DIRECCIÓN REGIONAL DE COCLÉ
SECCIÓN DE EVALUACIÓN DE IMPACTO AMBIENTAL

INFORME TÉCNICO DE INSPECCIÓN
DRCC-IIo-219-2024

Proyecto:	ENDEREZAMIENTO DE CAUCE Y COLOCACIÓN DE TUBERIAS EN FUENTE DE AGUA INTERMITENTE (QUEBRADA SANTA MARIA)
Promotor:	INVERSIONES ARILES, S.A
Categoría:	I
Consultores ambientales:	DIOMEDES VARGAS Y LUIS VARGAS.
Localización del proyecto:	VIA CHIGORE, CORREGIMIENTO DE PENONOMÉ, DISTRITO DE LA PENONOMÉ CABECERA, PROVINCIA DE COCLÉ.
Fecha de inspección:	05 DE DICIEMBRE DE 2024.
Fecha de informe:	06 DE DICIEMBRE DE 2024.
Participantes:	<ul style="list-style-type: none">Yarianis Santillana Macías-MiAMBIENTE- Coclé.Ihoana Mela- Practicante MiAMBIENTE-Coclé.Diomedes Vargas-Consultor Ambiental.

Foto 1, 2 y 3 quebrada Santa María área propuesta para el desarrollo de la actividad.

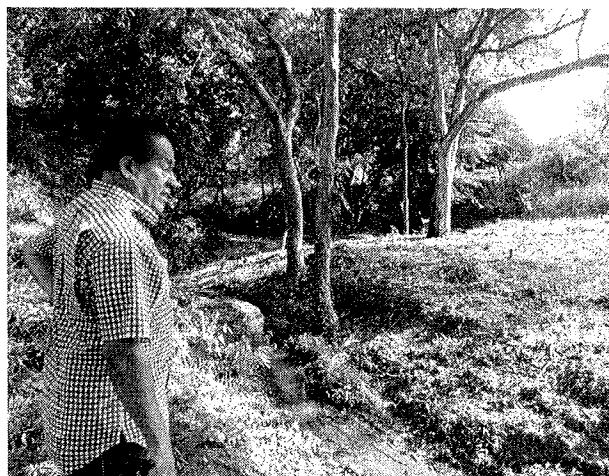
Observación 1: Al momento de la inspección se evidencio que la quebrada Santa María está dentro del polígono propuesto para el desarrollo de la actividad y la misma es un afluente del río principal Río Grande. La quebrada mantiene agua y su bosque de galería.
